**Forum mondial de l'harmonisation  
des Règlements concernant les véhicules**

Groupe de travail des dispositions générales de sécurité

**Règlement n° 110 (Véhicules alimentés au GNC/GNL)****Proposition de complément 3 à la série 01 d'amendements  
au Règlement n° 110 (Véhicules alimentés au GNC/GNL)****Communication des experts des Pays-Bas et de Natural Gas Vehicles  
Global\***

Figure 1-1  
Diagramme de classification des organes GNC et/ou GNL

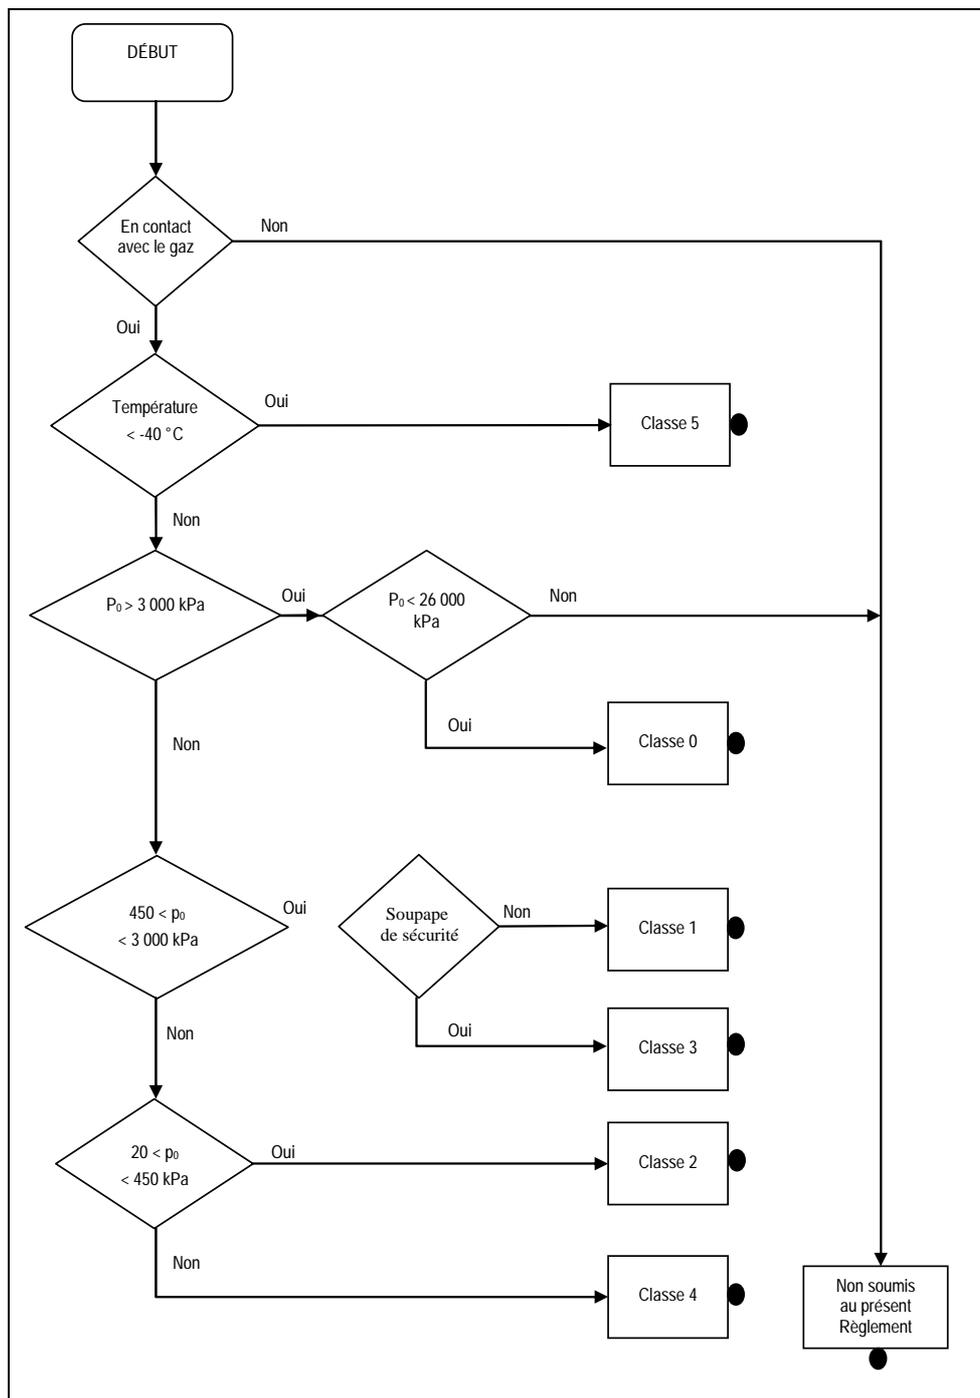
*Paragraphe 3, ajouter une nouvelle classe et modifier la figure 1-1 et la figure 1-2, comme suit:*

**Classe 6 Éléments à haute pression, y compris les tuyauteries et raccords contenant du GNC, à l'exclusion des réservoirs pour GNC, à une pression supérieure à 26 MPa.**
